## DODATEČNÉ INFORMACE K ZADÁVACÍM PODMÍNKÁM Č.2

### Veřejná zakázka: "Kraslice – stavební úpravy kulturního domu IV. etapa"

#### Popis:

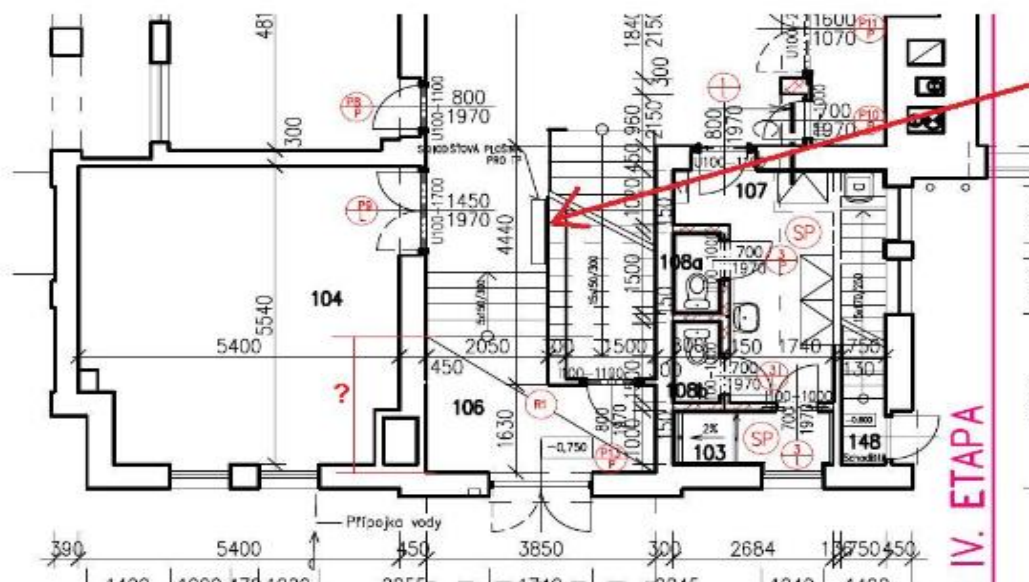
#### Dotazy č. 1 a 2:

- Kde má být plošina
- Jaký je rozměr?

- Schodišťová plošina instalována na jednoramenné přímé schodiště, které propojuje zádveři (106) s vestibulem (109).

Šikmá schodišťová plošina s ložnou plochou 1000x900mm. Nájezd na plošinu kolmo k ose schodiště. Provedení plošiny vnitřní, pozice – levá (při pohledu ze spodu schodiště), kotvení na boční stranu schodiště přímo do zdi chemickými kotvami. Automatické sklápění přepravní desky, nájezdových můstků a bariérových madel. Parkování plošiny v horní stanici.

V projektu je dráha na pravé straně!

Umístění plošiny je samozřejmě **vpravo** na schodišťové zdi ve směru stoupání plošiny , jak je uvedeno na výkrese 02.1-04 (na druhé straně to není možné vzhledem k umístění dveří). Uvedený popis v textu popisu plošiny je k jedné z ilustračních fotografií.

Rozměr ložné plochy je již uveden v poskytnuté PD v části popisu plošiny a je 1000 x 900 mm.
